TECHNISCHE INFORMATION NR.SI36-021
SI20-014
SI22-003
SI40V1-004**SERVICE INFORMATION NO.**SI36-021
SI20-014
SI22-003
SI40V1-004**I. TECHNISCHE ANGABEN****1.1 Betroffene Flugzeuge**

I. TECHNICAL DETAILS**1.1 Airplanes affected**

CHECKING OF THE CRANKCASE

SB-912-029 R1
SB-914-018 R1

Bild / Fig. 1

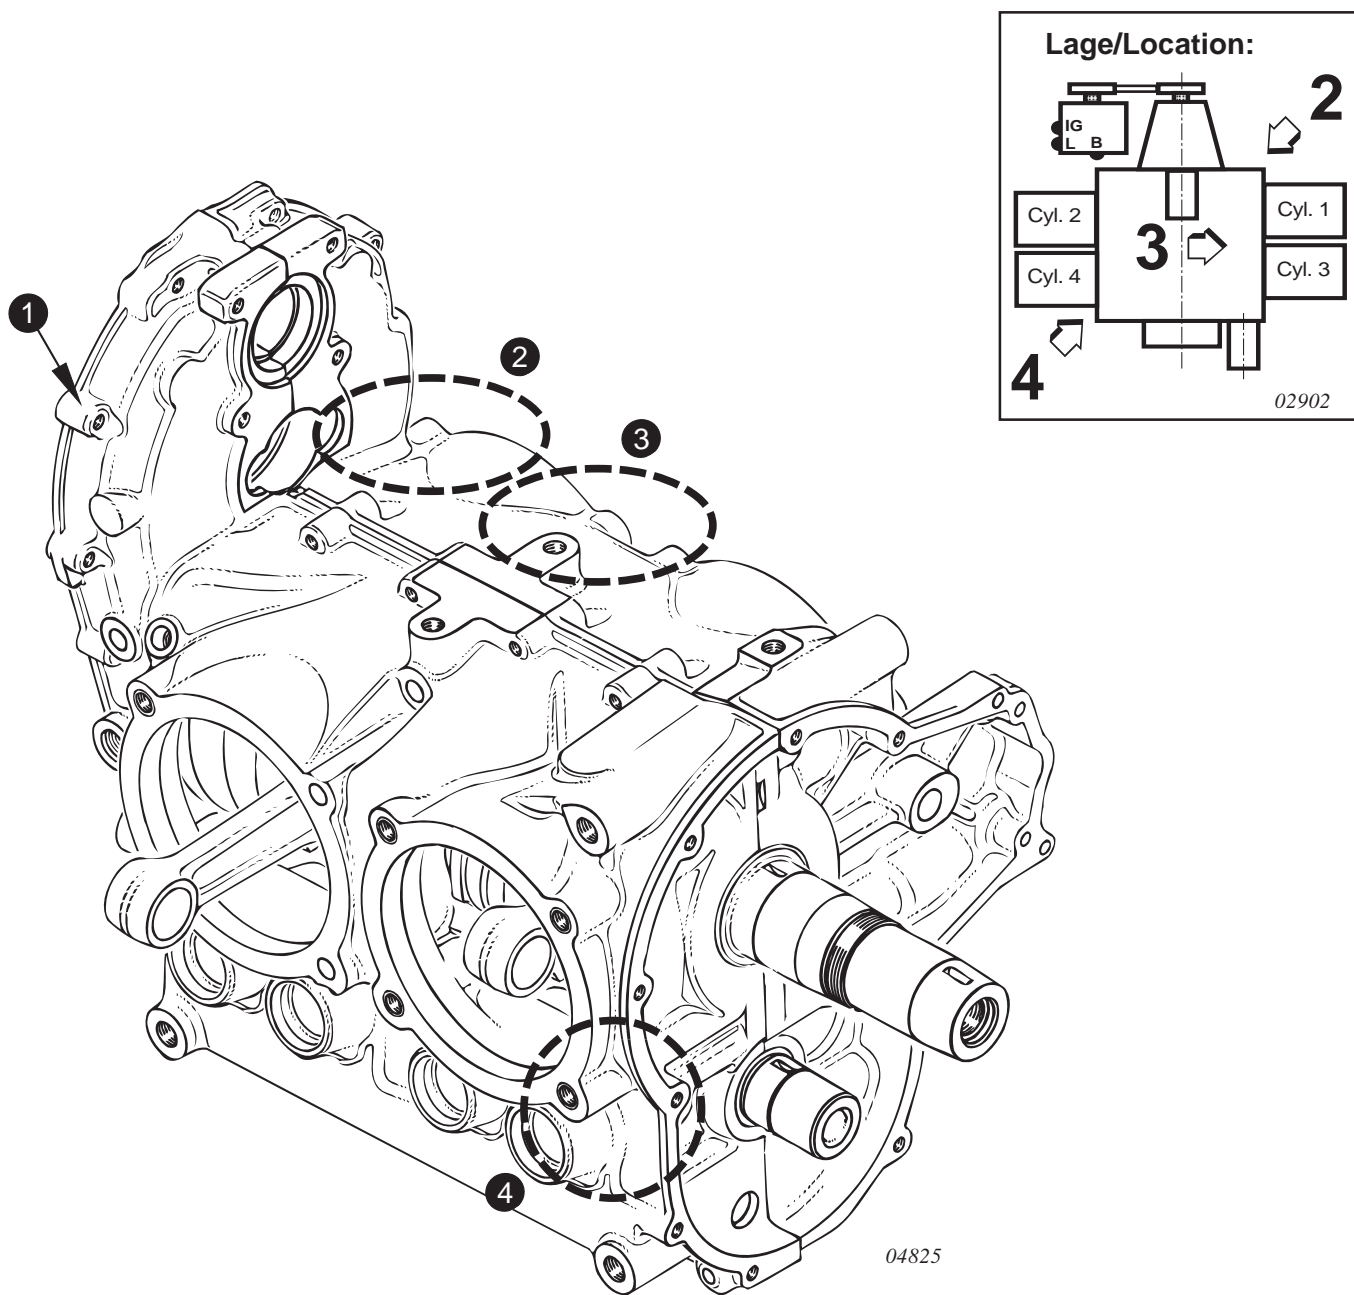
- Sichtkontrolle des Kurbelgehäuses (1) und der Motoraufhängung gemäß letztgültigem der Motortype entsprechenden Wartungshandbuch durchführen.

◆ **HINWEIS:** Visuelle Kontrolle des Kurbelgehäuses besonders im Fußbereich von Zylinder 1 oben (2), zwischen Zylinder 1 und 3 oben (3) und im Fußbereich von Zylinder 4 rechts unten (4). Siehe dazu Bild 1. Bei jenen Motoren, welche mit einer Kühlluftabdeckung ausgerüstet sind, ist der Bereich (2) und (3) hinsichtlich Ölundichtheiten zu kontrollieren. Wird eine Ölundichtheit festgestellt, so ist die Ursache für die Ölundichtheit zu suchen. Kann die genaue Ursache der Undichtheit, z.B. Governor etc. nicht festgestellt werden, dann müsste die Kühlluftführung abgebaut werden. Zur Inspektion ohne Abbau der Kühlluftabdeckung können auch alternative Methoden wie z.B. Boroskop etc. verwendet werden.

Bild / Fig. 1

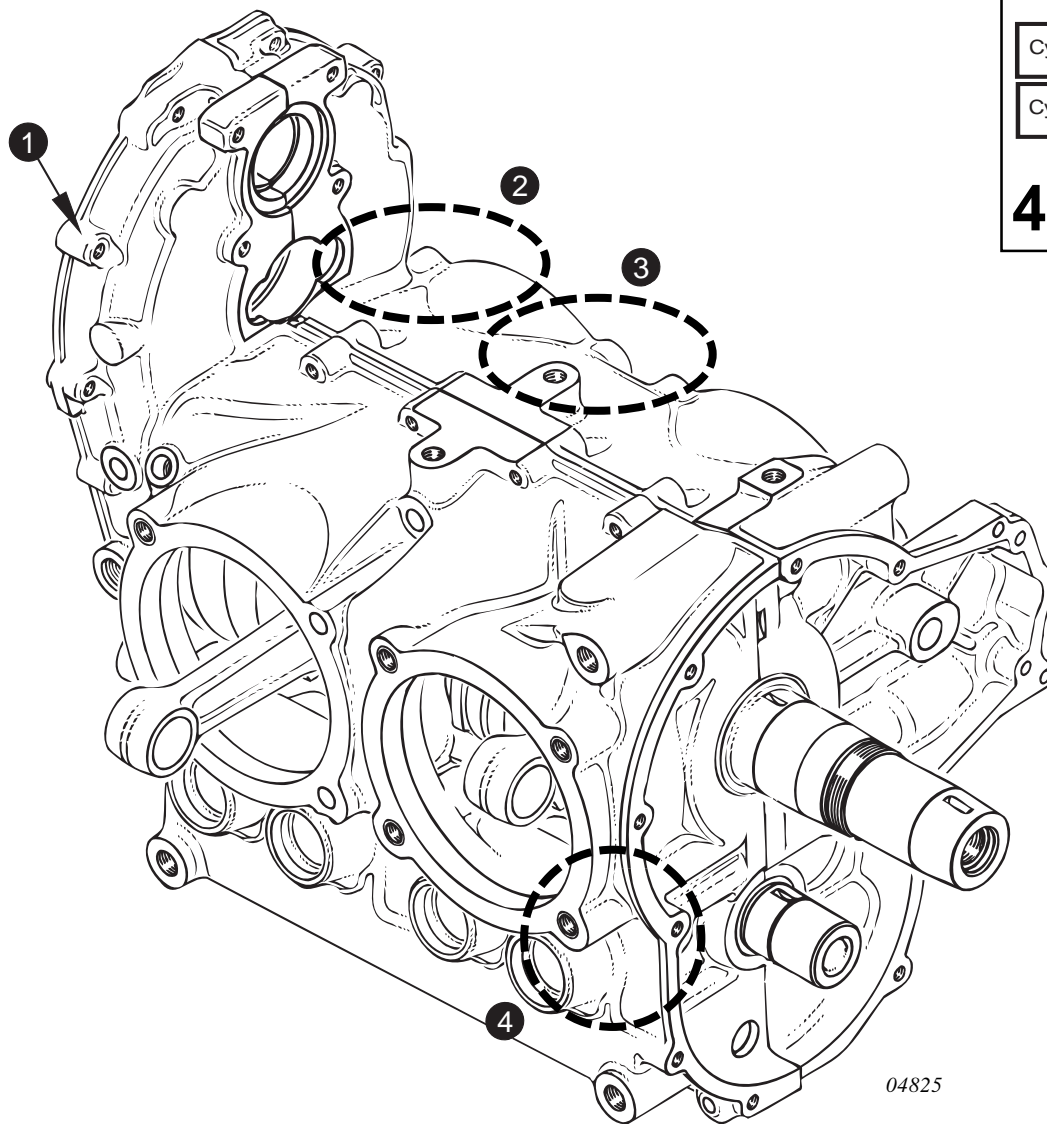
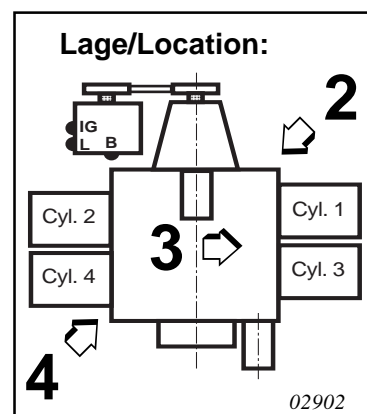
- Visually inspect the crankcase (1) and engine suspension for cracks in accordance with the relevant Maintenance Manual.

◆ **NOTE:** Scrutinize the crankcase for cracks especially in the area of cylinder 1 upper side (2), between cylinder 1 and 3 upper side (3) and cylinder 4 lower side (4). See fig. 1.
For those engines using the ROTAX[®] cooling air baffle. Visually inspect for oil leaks in area (2) and (3). If leaks are found, then further investigation to determine the cause of the oil leak is required. If the exact origin of the leak can not be determined i.e. governor, then removal of the cooling air baffle may be required.

Alternative methods of inspection may be used, i.e. bore scope, to inspect the areas without removal of the shroud.
